島根原子力発電所の外部電源の信頼性確保に係る実施状況報告書の訂正について

### 島根原子力発電所の外部電源の信頼性確保に係る実施状況報告書の訂正について

島根原子力発電所の外部電源の信頼性確保に係る実施状況報告書（訂正）

「島根原子力発電所の外部電源の信頼性確保に係る実施状況報告書」における正誤表

## 島根原子力発電所の各号機と送電系統の接続状況

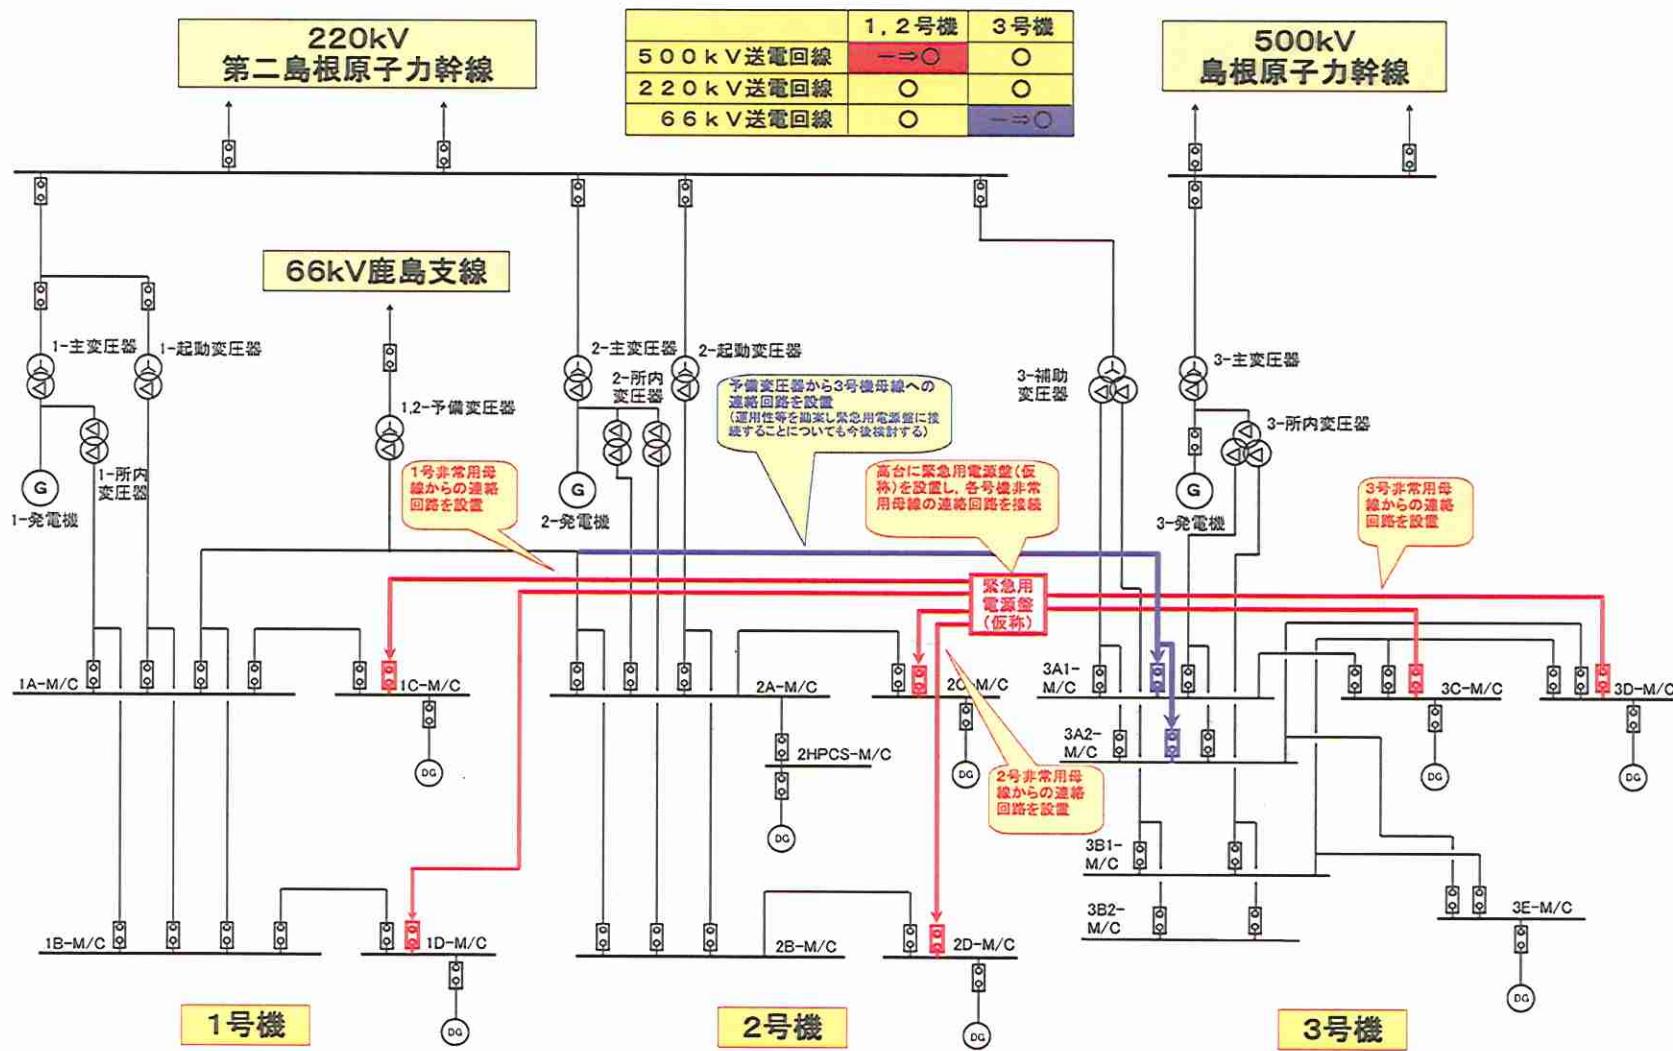
誤（平成23年5月16日付報告書）	正	事由
<p>(3) 検討結果および妥当性確認</p> <p>a. 回路構成</p> <p>(a) 500kV送電線から1, 2号機への受電ルート 500kV送電線から3号機の主変圧器および所内変圧器を経由し、3号機非常用母線から1, 2号機の非常用母線へ給電する。</p> <p>(b) 66kV送電線から3号機への受電ルート 66kV送電線から予備変圧器を経由し、3号機の非常用母線に給電する。</p> <p>b. 送電線の給電能力の妥当性確認 上記a.における回路構成について、送電線の受電能力の妥当性を確認した。</p> <p>(a) 500kV送電線から1, 2号機への受電 この受電ルートにおける各電気設備の容量は、以下である。</p> <ul style="list-style-type: none"> <li>・3号機用主変圧器の定格容量 : 1470MVA</li> <li>・3号機用所内変圧器の定格容量 : 100MVA</li> <li>・3号機用常用母線の定格容量 : <b>46MVA</b></li> <li>・3号機用非常用母線の定格容量 : 28MVA</li> </ul> <p>上記は、いずれも緊急安全対策報告書記載の更なる信頼性向上対策として設置する緊急用発電機の容量(12MVA級2台、計24MVA)以上であり、供給能力に問題はない。</p> <p>(b) 66kV送電線から3号機への受電 この受電ルートにおける予備変圧器の定格容量は、25MVAである。よって、緊急安全対策報告書記載の更なる信頼性向上対策として設置する緊急用発電機の容量(12MVA級2台、計24MVA)以上であり、供給能力に問題はない。</p> <p>c. 運用面の検討 上記a.の回路構成に対し、新規に設置する遮断器等については、通常時「開放」運用とし、通常の外部電源の受電および非常用DGからの給電が期待できない場合のバックアップとして、手動により「投入」操作を行う。また、当該連絡回路構築にあたつては、必要に応じ高台に設置する緊急用発電機の電源盤を介するものとし、緊急時の確実な操作が可能となるよう配慮する。</p>	<p>(3) 検討結果および妥当性確認</p> <p>a. 回路構成</p> <p>(a) 500kV送電線から1, 2号機への受電ルート 500kV送電線から3号機の主変圧器および所内変圧器を経由し、3号機非常用母線から1, 2号機の非常用母線へ給電する。</p> <p>(b) 66kV送電線から3号機への受電ルート 66kV送電線から予備変圧器を経由し、3号機の非常用母線に給電する。</p> <p>b. 送電線の給電能力の妥当性確認 上記a.における回路構成について、送電線の受電能力の妥当性を確認した。</p> <p>(a) 500kV送電線から1, 2号機への受電 この受電ルートにおける各電気設備の容量は、以下である。</p> <ul style="list-style-type: none"> <li>・3号機用主変圧器の定格容量 : 1470MVA</li> <li>・3号機用所内変圧器の定格容量 : 100MVA</li> <li>・3号機用常用母線の定格容量 : <b>70MVA</b></li> <li>・3号機用非常用母線の定格容量 : 28MVA</li> </ul> <p>上記は、いずれも緊急安全対策報告書記載の更なる信頼性向上対策として設置する緊急用発電機の容量(12MVA級2台、計24MVA)以上であり、供給能力に問題はない。</p> <p>(b) 66kV送電線から3号機への受電 この受電ルートにおける予備変圧器の定格容量は、25MVAである。よって、緊急安全対策報告書記載の更なる信頼性向上対策として設置する緊急用発電機の容量(12MVA級2台、計24MVA)以上であり、供給能力に問題はない。</p> <p>c. 運用面の検討 上記a.の回路構成に対し、新規に設置する遮断器等については、通常時「開放」運用とし、通常の外部電源の受電および非常用DGからの給電が期待できない場合のバックアップとして、手動により「投入」操作を行う。また、当該連絡回路構築にあたつては、必要に応じ高台に設置する緊急用発電機の電源盤を介するものとし、緊急時の確実な操作が可能となるよう配慮する。</p>	<p>3号機用常用母線の定格容量の誤記（緊急用発電機の容量を上回っているため、評価に影響しない。）</p>

- ・3 号機用主変圧器の定格容量 : 1470MVA
- ・3 号機用所内変圧器の定格容量 : 100MVA
- ・3 号機用常用母線の定格容量 : 70MVA
- ・3 号機用非常用母線の定格容量 : 28MVA
